Objekt	Strandbad Rorschach
Machbarkeitsstudie	Werterhaltung und Kostenoptimierung
Bauherrschaft	Bau und Stadtentwicklung Promenadenstrasse 74 CH-9400 Rorschach  STADT RORSCHACH
Auftragnehmer	ARGE Erhalt Strandbad Rorschach c/o Zettelwerk AG Seidenstrasse 27 CH-8400 Winterthur
Architektur, Bauleitung	René Zettel E-Mail: rene.zettel@zettelwerk.ch
Planung Bäder	Friedrich Schneider E-Mail: frs@aquatec-consulting.com
Planung Technik	Robin Vertesy E-Mail: mail@wellness-engineering.ch

Schneider Aquatec Consulting wurde von der Stadt Rorschach angefragt, das Vorprojekt von Beck Schwimmbadbau zu überprüfen und Möglichkeiten aufzuzeigen, wie der Betrieb für mindestens 15 weiteren Jahren aufrechterhalten werden kann, dies auch unter der Prämisse von massiven Kosteneinsparungen gegenüber der Kostenschätzung von Beck Schwimmbadbau.

Das Dokument Vorprojekt, Instandstellung Becken und Wasseraufbereitung, von Beck Schwimmbadbau, datiert vom 13. Oktober 2023 diente als Basis und ist somit auch die Vergleichsgrundlage, es werden daher nur die relevanten Projektänderungen aufgeführt.

Planstudie neue Beckenform, Wasserfläche neu 680m²

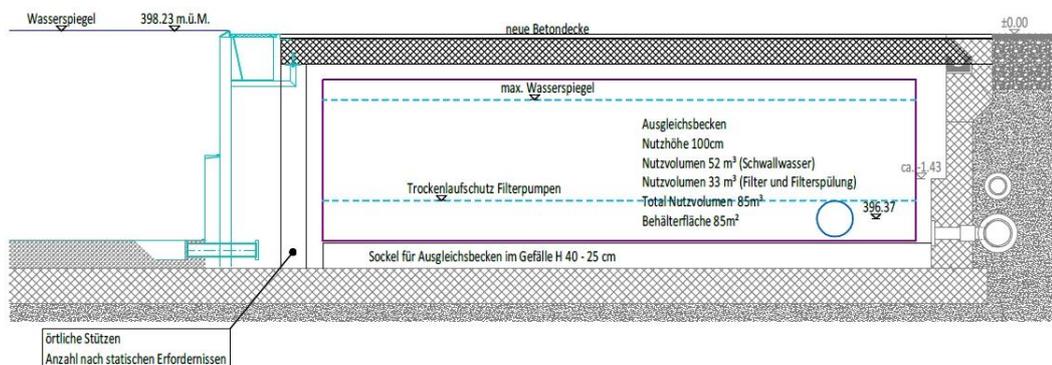
Die bestehend Anlage hat 8 Schwimmbahnen und weist eine Wasserfläche von 1054m² auf, inkl. Treppenbucht. Bahnenschwimmen ist nicht mehr so beliebt, daher kam die Idee auf, die 8 Schwimmbahnen auf 4 zu reduzieren und eine Beckenhälfte von 2 Bahnbreiten auf eine Länge von 25m zu reduzieren. Diese Wasserfläche kann in einer späteren Phase mit Attraktionen bestückt werden.

Im verkürzten Beckenteil kann das Ausgleichsbecken sowie die Mess- und Regeltechnik in den bestehenden Beckenkörper untergebracht werden. Der Zugang für Wartungsarbeiten ist über die bestehende Beckentreppe vorgesehen, welche mit einem Deckel abgedeckt wird.

Die reduzierten Wasserflächen bilden sich wie folgt ab:

Systemschnitt durch neuen Technikraum mit Ausgleichsbecken im bestehenden Beckenkörper

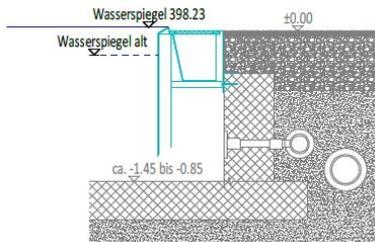
Um Grabarbeiten um die Becken zu minimieren, werden die Edelstahlbecken in selbsttragender Konstruktion in die bestehenden Beckenkörper des Schwimmbeckens und des Nichtschwimmerbeckens eingesetzt. Die Schneidarbeiten an dem Beckenkopf werden so weitgehendst reduziert.

Die Verrohrung für die Düsenleitungen, wie auch die Sammelleitungen der Überlaufrinne erfolgt direkt am Edelstahlbecken in die entstandenen Hohl- oder Zwischenräumen. Die Leitungen sind im Bereich des Schwimmbeckens zugänglich. Es entfallen mehr oder weniger alle Grabarbeiten um den bestehenden Beckenkörper.

Ein weiterer Vorteil dieser Lösung besteht darin, dass die Gefahr der Beschädigung des bestehenden Beckenkörpers durch Erschütterungen fast gänzlich ausgeschlossen werden.
